Información de catálogo para Mercedes-Benz Sprinter según número de chasis

Modelo: Sprinter BM 90#.6##

Bastidor N.º: → R 636764
R 636765 →
A 901274 →

Fig. 1: 415 0148 10 / 415 0151 10
(versión antigua volante bi-masa)

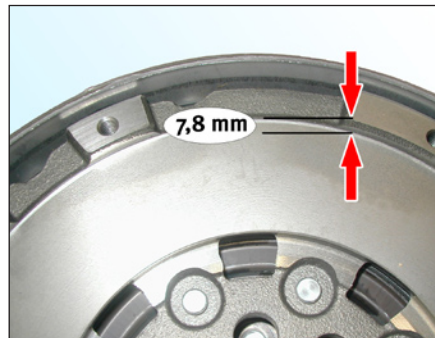
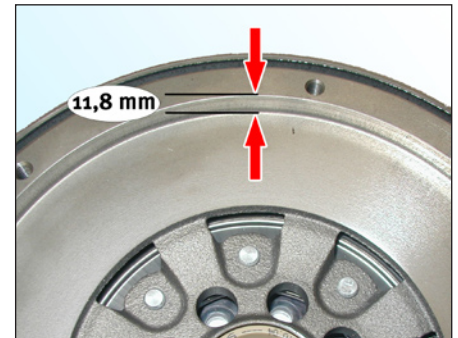
Volante bi-masa instalado originalmente
⚠ ¡Ya no está disponible!

La medida desde la superficie de atornillamiento del embrague (fig. 1, flecha superior) a la superficie de fricción (fig. 1, flecha inferior) es de **7,8 mm**.

Por esta razón es absolutamente necesario comprobar, antes de cambiar el embrague, qué versión de volante bi-masa se encuentra instalada. Es posible que no se pueda realizar una asignación clara en base al año de construcción, dado que vehículos de **03/2004** con un kilometraje elevado ya pueden estar cambiados al „nuevo“ volante bi-masa.

Volante bi-masa modificado

La medida desde la superficie de atornillamiento del embrague (fig. 2, flecha superior) a la superficie de fricción (fig. 2, flecha inferior) es de **11,8 mm**.

En el marco del desarrollo técnico se está utilizando desde marzo de 2004 en la Mercedes-Benz Sprinter un nuevo embrague térmicamente optimizado. Debido a las diferencias geométricas frente al embrague „antiguo“ se tienen que observar algunos puntos importantes.

⚠ ¡El embrague antiguo no se debe montar con el nuevo volante bi-masa **415 0239 10 / 415 0243 10**!

La combinación de un volante bi-masa „nuevo“ y un embrague „antiguo“ conduce a que, en el primer accionamiento del embrague, se desbloquee por completo el reajuste automático.
¡En este estado del embrague, el vehículo ya no tiene ninguna propulsión!

En combinación con el volante bi-masa „antiguo“ deben utilizarse únicamente los siguientes RepsSets:

- 624 3148 09
- 624 3148 33

En combinación con el volante bi-masa „nuevo“ deben utilizarse únicamente los siguientes RepsSets:

- 624 3182 09
- 624 3182 33

Básicamente es posible modificar los vehículos de **03/2004** a la „nueva“ versión de embrague; en este caso, se deberá utilizar el correspondiente volante bi-masa que dependa del motor.
